改善箇所説明図

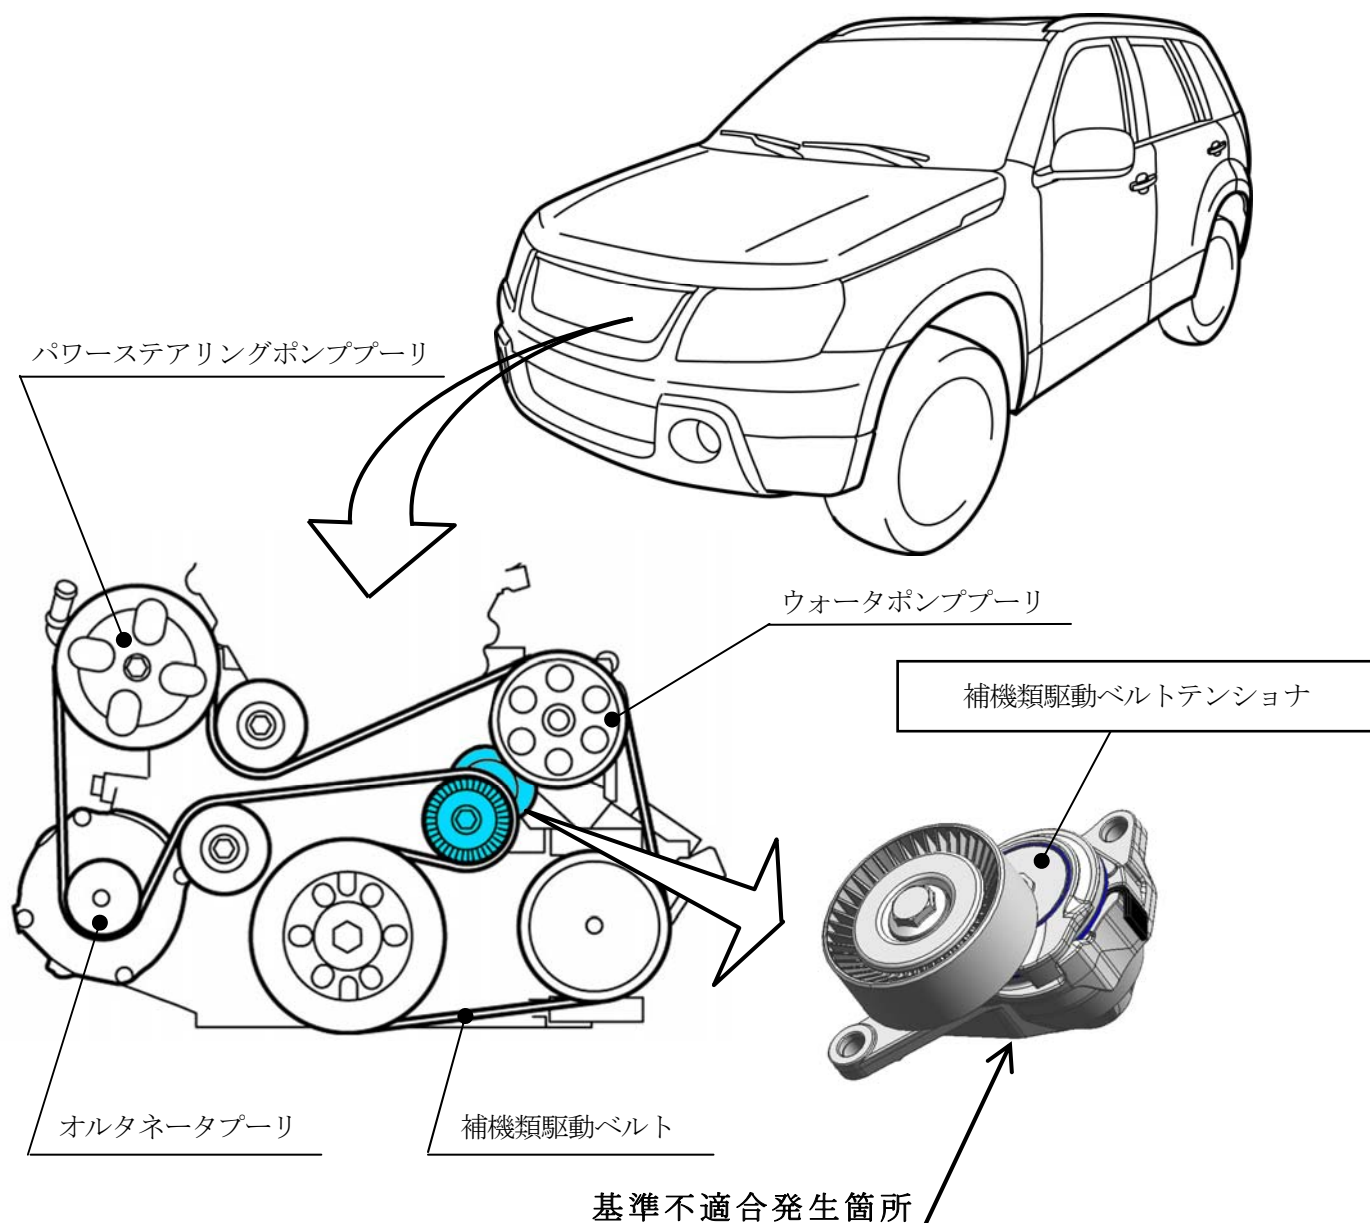
オルタネータ等補機類を駆動する補機類駆動ベルトのテンショナ内部のスプリングの製造が不適切なため、当該スプリングが折損し、補機類駆動ベルトの張力が維持できなくなるものがある。そのため、当該ベルトの張力が低下して異音が発生し、そのまま使用を続けると、当該ベルトが外れてオルタネータプーリ、ウォーターポンププーリ及びパワーステアリングポンププーリを駆動できなくなり、発電不良及び冷却不良が発生し警告灯が点灯するとともに、パワステ機能が停止しハンドル操作力が増大するおそれがある。

全車両、補機類駆動ベルトテンショナを良品と交換する。

識別：ID プレートに緑色のシールを貼付する。
